**An die
Gemeinsame Dienststelle Flurneuerung
der Landkreise Alb-Donau-Kreis und Biberach**

Datum: 27.07.2019

Flurbereinigerverfahren	3386
Stalg-Sleirberg (Weihung)	
Ab-Ecke-Wies	
Wege- und Gewässerplan (Entwurf)	
Stand: 05.2019	
MäÙstab: 1:500	
Landschafts-AB-Jones-Wies	
Mittlere Flurbereinigungsbehörde	
Gezeichnet: H. Müller

Hochfläche im nördlichen Flurneuordnungsgebiet

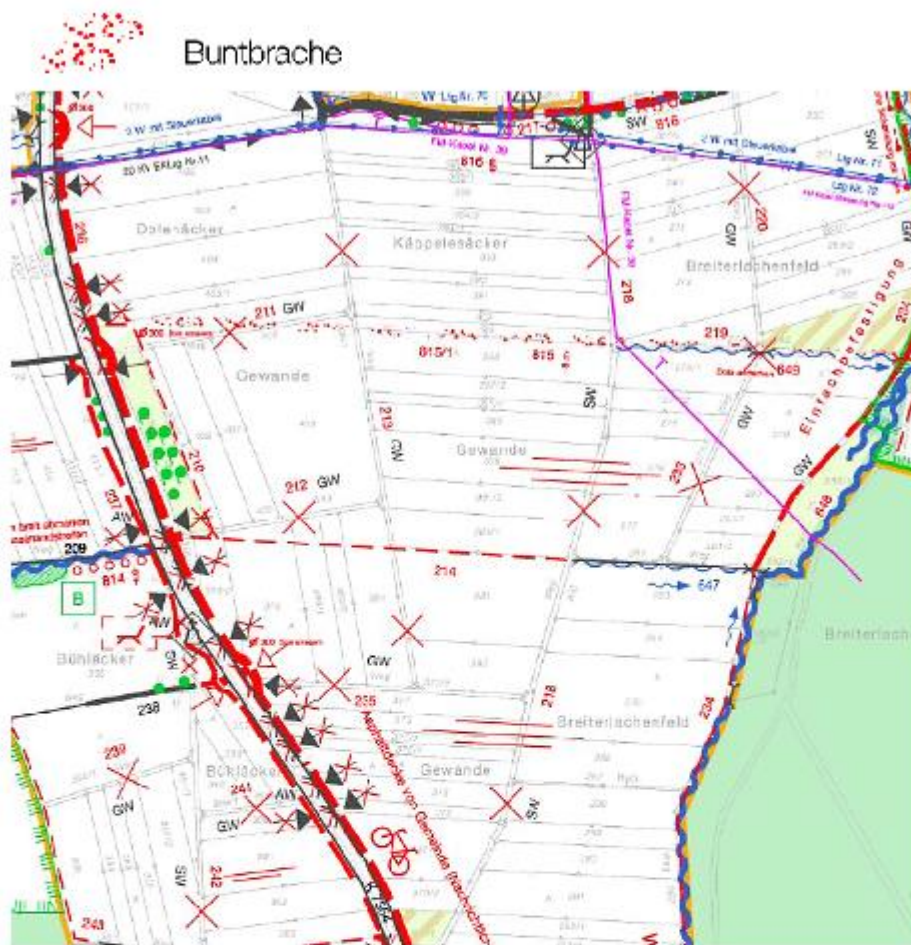
Die geplante Buntbrache im nördlichen Teil der Hochfläche begleitet die Fläche parallel zur Bewirtschaftungsrichtung bis zum querenden Asphaltwirtschaftsweg (siehe hierzu im Anhang Kartenausschnitt „Nördliche Hochebene Flurneuordnungsgebiet“). Sie kann somit keine Funktion einer Verbindungslinie eines Biotopverbundsystems übernehmen. Ein besonderes Problem der Buntbrache ist ihre Sicherung für die Zukunft. Deshalb muss ein besonderes Augenmerk darauf gerichtet sein, dass die Fläche der Brache ständig kontrolliert und als solche ganz erhalten bleibt.

Das „Verbundnetz“ geht ins Leere: Fast 700 Meter Brachestreifen (Maßnahme 802) enden am Asphaltweg ohne Chance auf Anbindung.

Wir ersuchen Sie, die ursprüngliche Breite von 15 Metern beizubehalten.
